A355 – Grand Contournement Ouest de Strasbourg

Expertise sur le bruit – troisième mémoire

Strasbourg, le 25 octobre 2006

Ce troisième mémoire constitue la troisième partie des réponses aux questions posées à cette occasion et en partie reformulée dans le cadre de la demande de mémoire en réponse n°7.

Localisation des points récepteurs – secteur de Duttlenheim-Duppigheim.

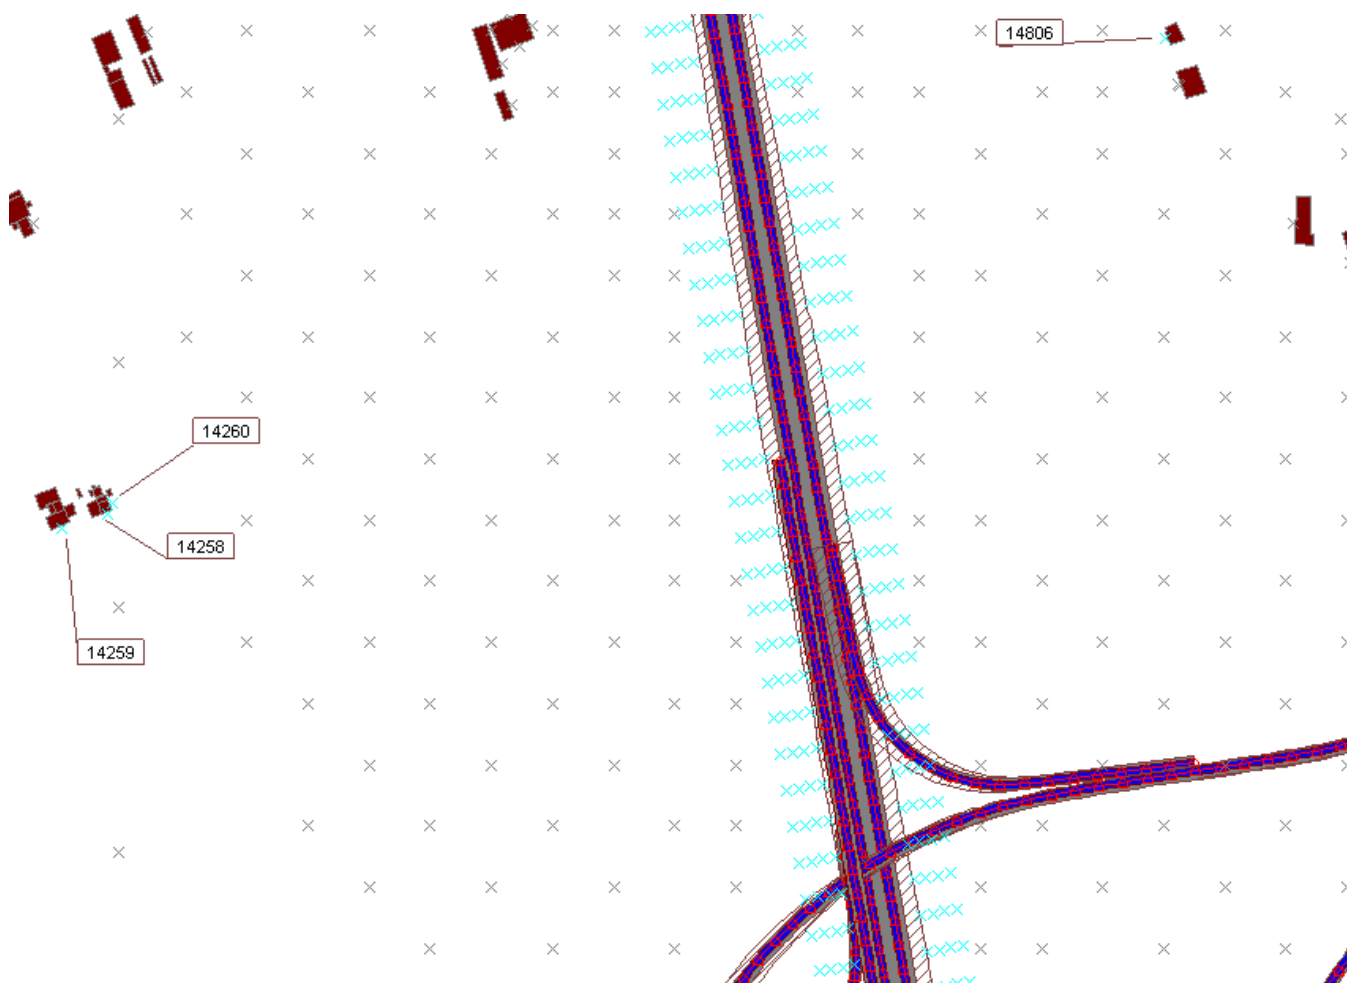
La prise en compte détaillée de l'échangeur a été effectuée et donne les résultats ci-dessous :

Point	ACTUEL Niveau global en dB(A)	AVEC GCO Niveau GCO seul en dB(A)	ACTUEL Niveau global en dB(A)	AVEC GCO Niveau GCO seul en dB(A)
	Jour (6h-22h)		Nuit (6h-22h)	
14806	61,5	61,3	58,8	58,4
14258	56,1	55,4	54,4	52,6
14259	55,2	54,5	53,7	51,7
14260	57,9	57,5	55,9	54,8

La contribution de l'échangeur reste négligeable pour l'habitation à Duppigheim (point 14806). Cette habitation devait bénéficier initialement d'une protection par renforcement acoustique de la façade (Isolement = 30 dB(A)). L'isolement reste inchangé.

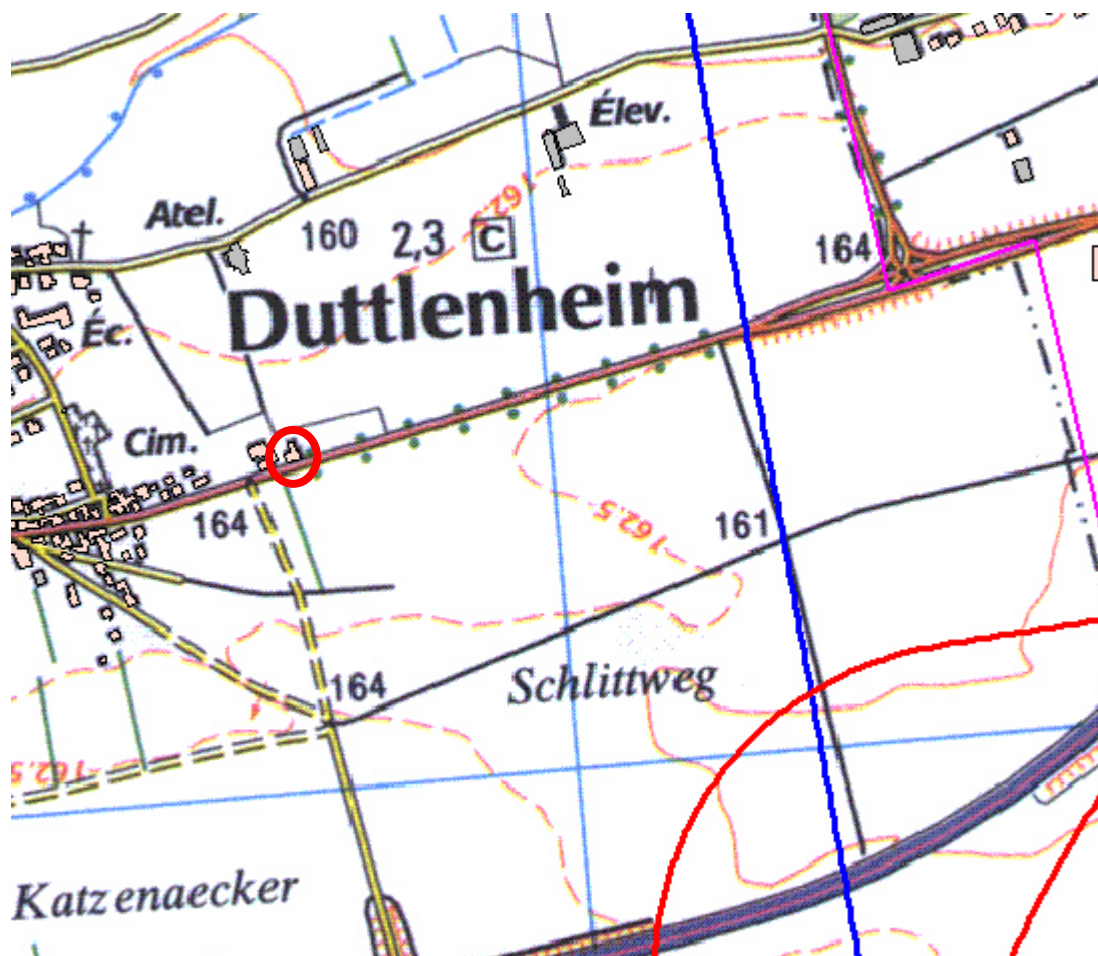
En ce qui concerne Duttlenheim, l'habitation la plus proche se situe le long de la RD392 (cercle rouge sur la carte ci-dessous). Les niveaux sonores simulés avec les bretelles sont légèrement supérieurs (de l'ordre de 1 dB(A)) à ceux générés par la seule section courante du fait de la bretelle du nœud VRPV – A352.

Le trafic sur cette bretelle est réduit par le GCO (passant de 12 700 véh / j à 10 500 environ). Les effets principaux sont donc liés au nœud VRPV – A352 et sont traités dans ce cadre conformément aux engagements de l'Etat. Ainsi, le dépassement sur l'une des façades (point 14260) de l'objectif nuit de 55 dB(A) conduira à mettre en place à la réalisation de ce raccordement soit en 2009 une protection de façade.

Collège de Duttlenheim

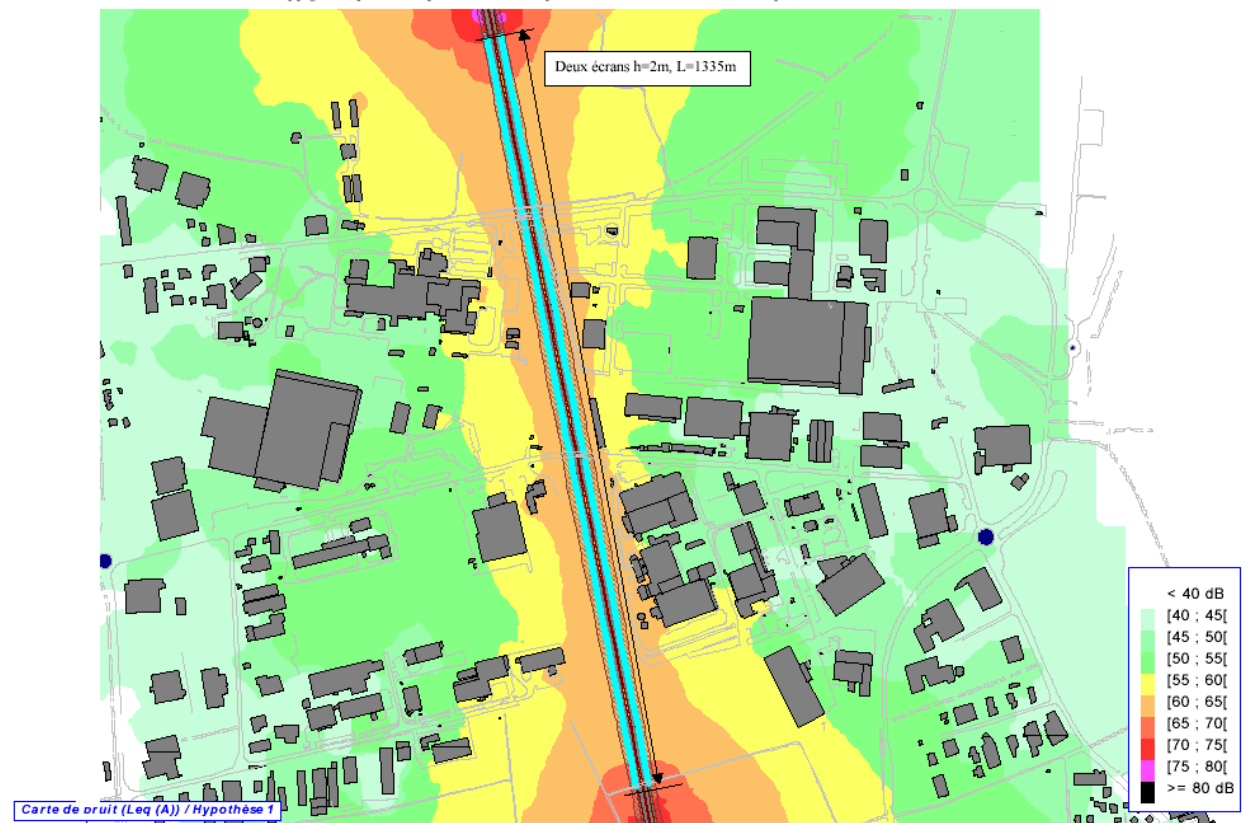
Plusieurs interventions notent l'absence de mention du collège de Duttlenheim dans le dossier. Il est vrai que cette nouvelle construction n'apparaît que sur les perspectives paysagères et non dans le corps du texte.

Sur la commune de Duttlenheim, le collège nouvellement construit non encore codé dans la BD Topo de l'IGN n'apparaissait pas sur les plans. Sa présence dans la zone des isophones 55-60 de jour et 50-55 de nuit doit assurer le respect des objectifs. Toutefois, afin de vérifier ce point suite aux observations, il a été digitalisé manuellement. Il se situe à environ 600 mètres du GCO. Le calcul précis a été réalisé conduisant à un niveau Jour (6h-22h) est égal à 56,2 dB(A) et un niveau Nuit (22h-6h) égal à 53,7 dB(A) ; tous les deux inférieurs aux objectifs réglementaires.

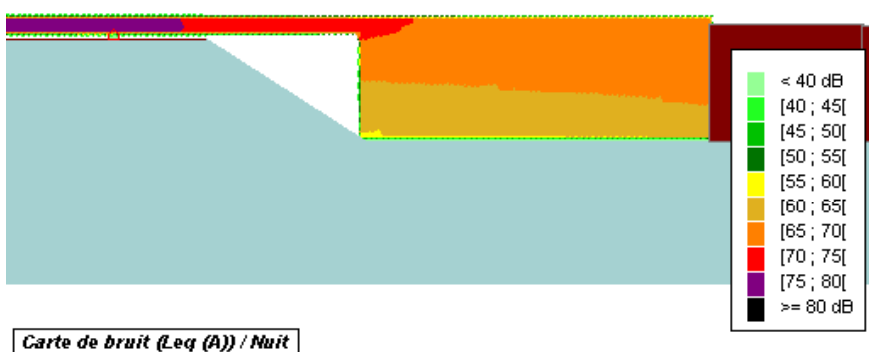
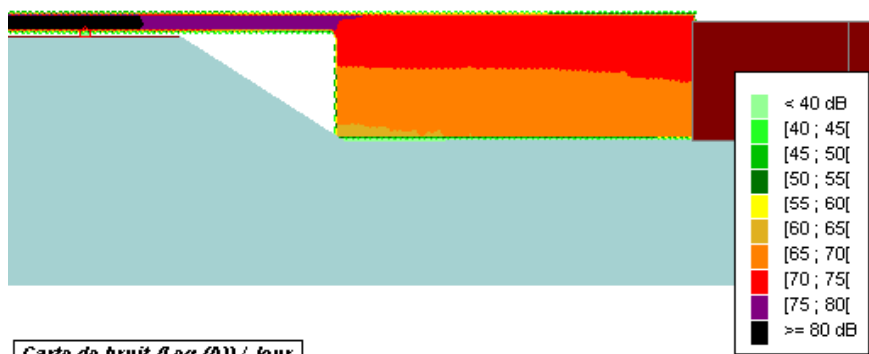
Les questions de l'entreprise Knorr mentionnant les locaux sociaux conduit à examiner la pertinence de protections à la source ponctuelles.

La carte de bruit verticale montre que les niveaux sont plus faibles aux étages inférieurs mais restent supérieurs à l'objectif de 65 dB(A) sur la période Jour (6h-22h).

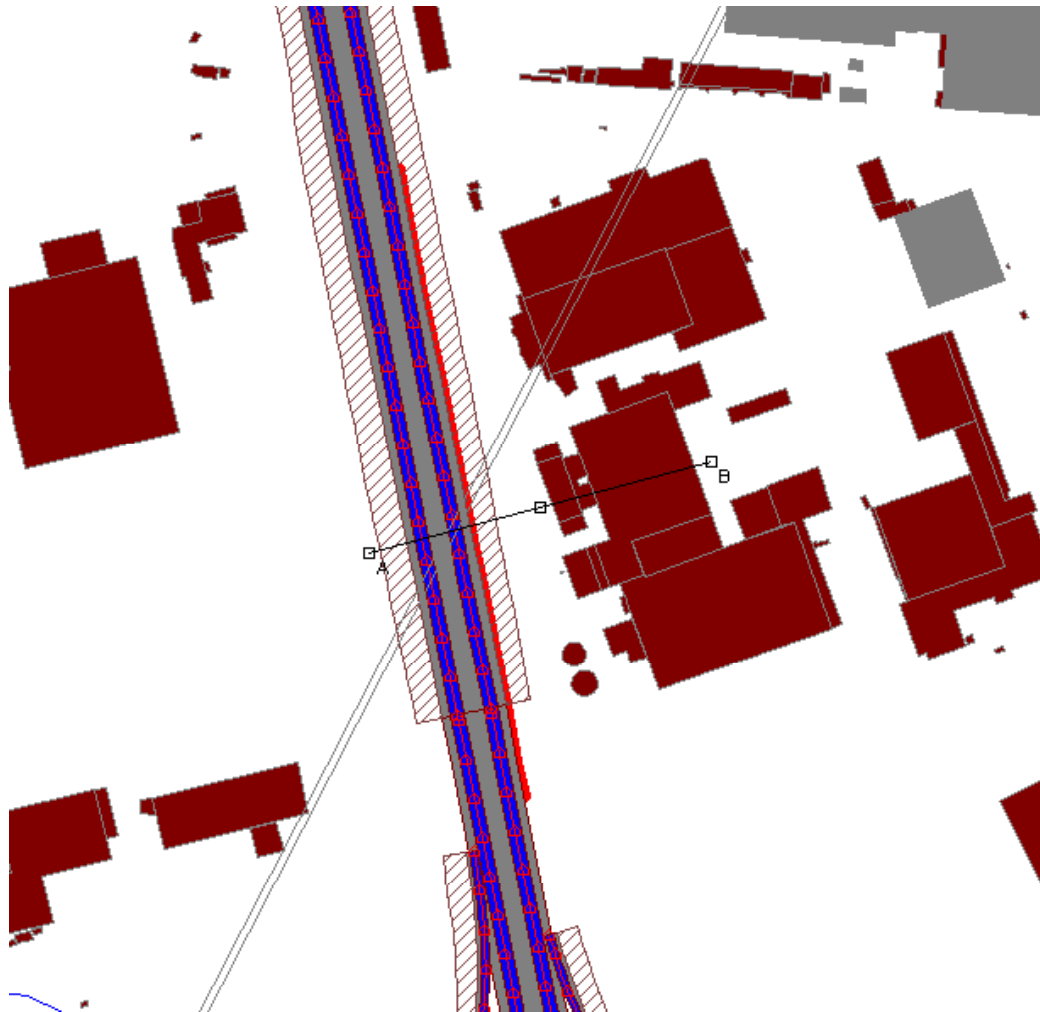
Pour protéger les locaux , un écran de 325m de long a été testé, avec plusieurs hauteurs. La figure suivante présente l'emplacement de l'écran (en rouge sur la figure).

Le tableau suivant présente les niveaux sonores en fonction de la hauteur du mur, de la hauteur par rapport au sol et de la nature de l'écran.

Point	Niveau Jour (6h-22h) en dB(A)					
	Sans Ecrans	Ecran h=2m SA	Ecran h=2m TR	Ecran TR h=3m	Ecran TR h=4m	Ecran TR h=4m50
Knorr1 h=2m	67,4	62,6	62,6	61,7	61,1	60,9
Knorr1 h=5m	69,7	63,9	63,9	62,6	61,9	61,6
Knorr2 h=2m	65,9	61,4	61,4	60,3	59,6	59,4
Knorr2 h=5m	68,7	63	63	61,6	60,8	60,5
MANVEST est	70,7	70,6	70,6	70,9	71,1	71,1
MANVEST nord	65,3	65	65	65,5	65,8	65,9

L'éventuelle réflexion liée à l'écran coté Knorr ne modifie pas les niveaux sonores des points situés sur l'usine Manwest, il n'est donc pas utile de mettre un écran absorbant.

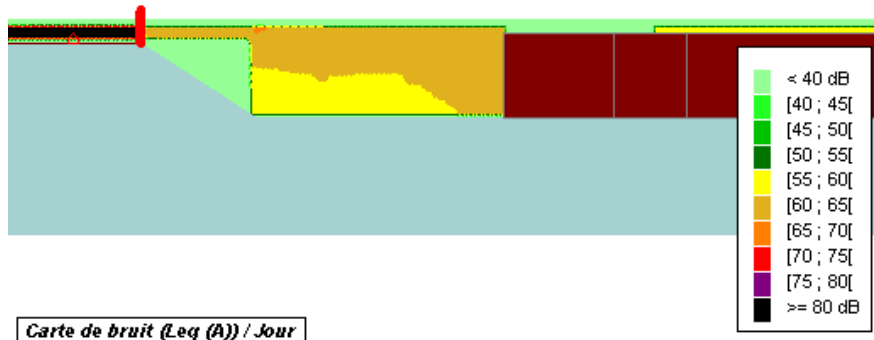
La coupe suivante montre que les niveaux sonores jour sont compris entre 60 et 65dB(A) selon l'altitude.

La mise en place d'une protection à la source de type mur apparaît donc techniquement possible mais insuffisante et devra conduire à des discussions entre le concessionnaire du projet autoroutier et les usines Knorr pour choisir la combinaison appropriée.

Compte-tenu des impacts paysagers et du coût, la solution initiale reposant sur le financement de mesures en entreprises avec un revêtement peu bruyant semble rester la plus appropriée.

Carte 15 Secteur C Vendenheim, protection par écran, trafic à saturation acoustique, sol absorbant

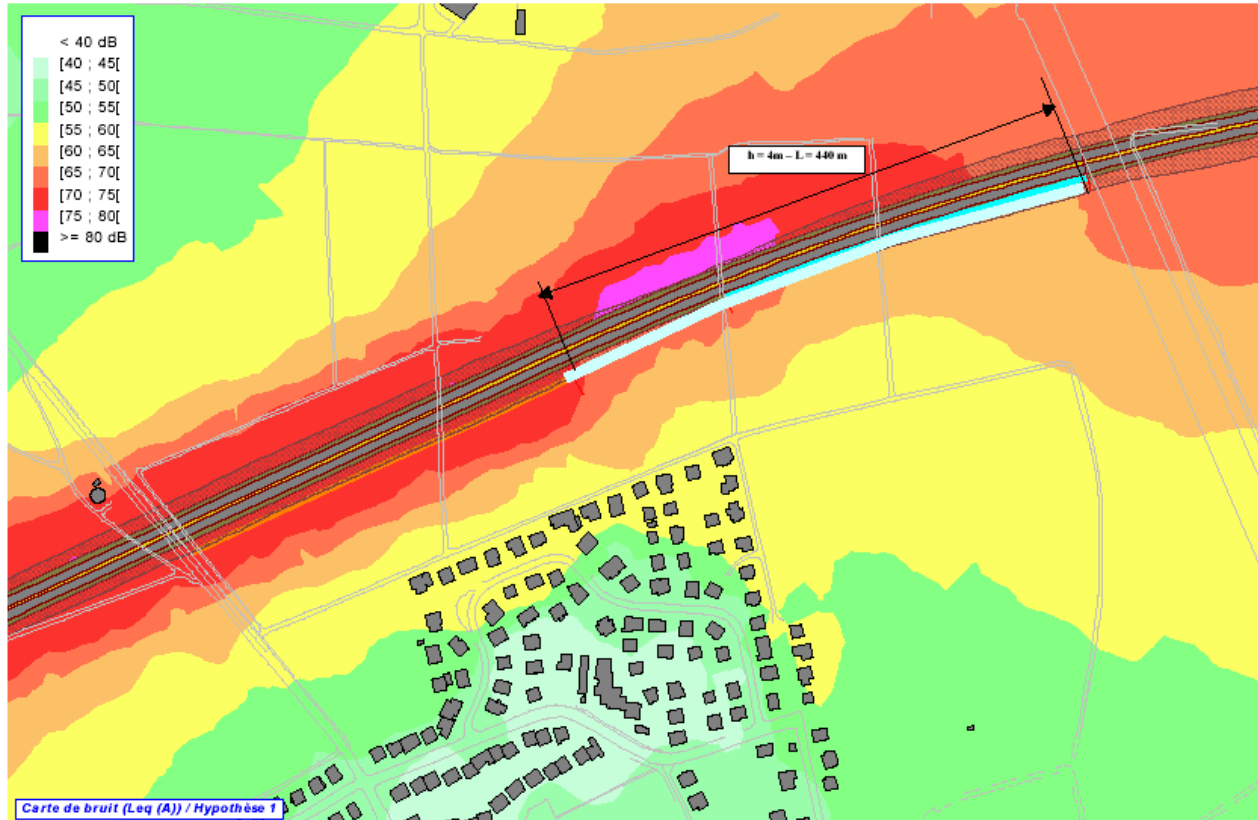
La seconde mesure a donc consisté à placer des protections à la source de type murs anti-bruit aux endroits sources de bruit, comme l'indique la figure ci-dessous, extraite du dossier d'APS comparaison des variantes :

Cette solution permet de respecter les niveaux de jour, même avec la saturation acoustique, soit une hypothèse de trafic « à terme » très supérieure au trafic de l'hypothèse haute en 2020. Sa simulation détaillée pour le jour et la nuit conduit cependant à prévoir des isolations de façade et à ajouter des murs en tête de talus pour respecter les seuils de nuit, comme indiqué dans la présentation page 296 du dossier d'enquête et rappelée ci-après. Il s'agit d'une solution économique et l'on peut noter au passage l'écart limité entre le niveau de bruit à saturation acoustique et le niveau de bruit lié au trafic 2020 de l'hypothèse haute.

Carte 18 Secteur Vendenheim, protection par tranchée couverte, semi absorbante, suivie d'un écran avec casquette, puis d'un écran de 4m semi absorbant

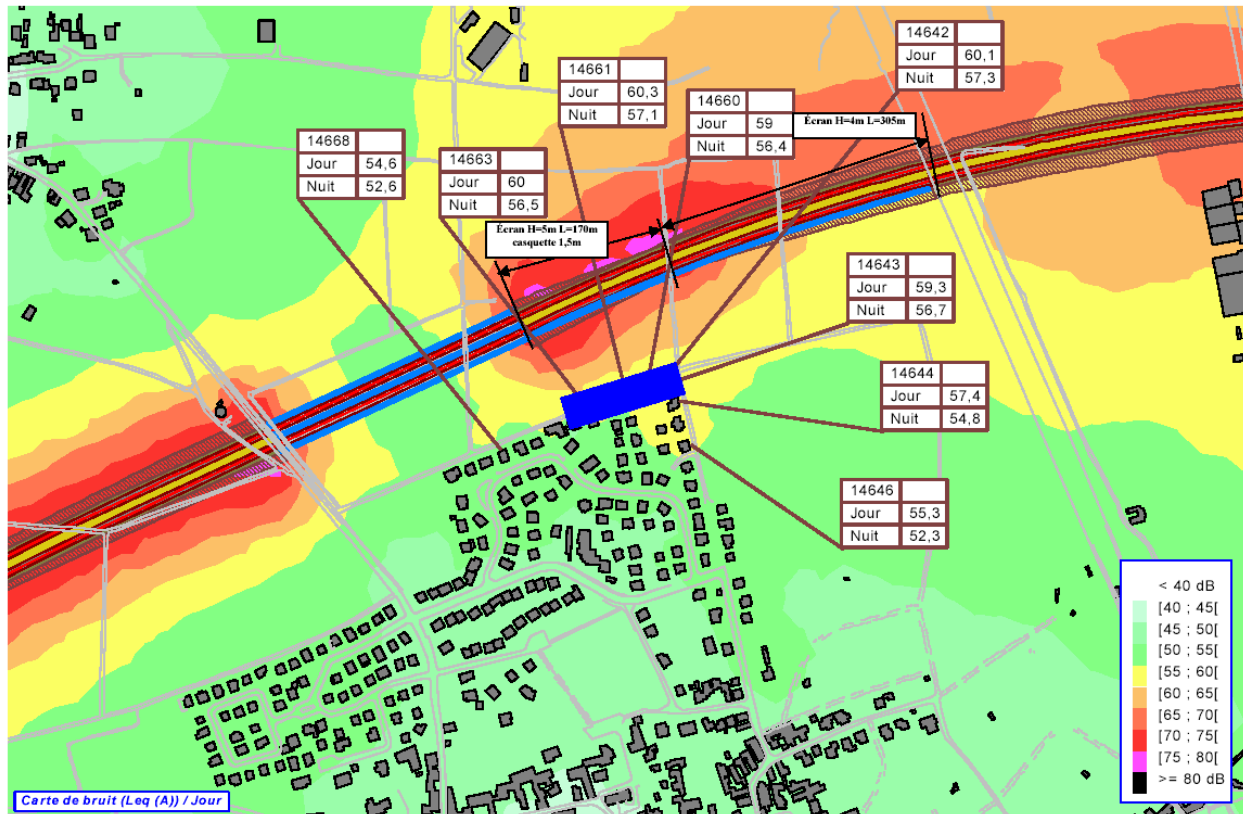
La prise en compte de cette demande et notamment de sa justification paysagère a conduit à ajuster la couverture pour minimiser l'impact et en particulier ne pas la faire « sortir de terre » à l'est et l'arrêter à l'ouest sur la RD226. L'illustration de ce calage est visible dans l'extrait du profil en long donné plus haut. Bien entendu, compte-tenu du fait que le bruit généré vient en partie du secteur est où l'autoroute sort de terre pour franchir le canal et la voie ferrée, la tranchée doit être complétée par des murs anti-bruit et merlons. Les résultats atteints sont du même ordre de grandeur que dans une solution sans couverture sont donnés page 296 du dossier d'enquête et rappelés ci-après.

La demande de rechercher une solution ne requérant pas de protections de façade et notamment de tester l'allongement de la tranchée couverte d'une part et les inquiétudes exprimées par les riverains situés à l'ouest de la RD226 pour lesquels la protection essentielle provient du profil en long en déblai comme indiqué plus haut et du plus grand éloignement de la chaussée, a conduit le maître d'ouvrage à réaliser des simulations complémentaires portant notamment sur l'allongement de la tranchée couverte. Par ailleurs, compte-tenu des contraintes d'exploitations potentielles, la simulation de semi-couverture (couverture d'une seule chaussée) a aussi été simulée, ainsi que le simple déplacement de la tranchée couverte.

Ce sont ces éléments qui ont conduit le maître d'ouvrage à choisir de retenir la solution présentée dans le dossier avec quelques protections de façade. Toutefois, si la sensibilité du site doit conduire à renforcer les protections à la source, la solution B éventuellement complétée à l'ouest par un écran pourrait être un compromis intéressant, pour un surcoût de 12 à 15 millions d'euros.
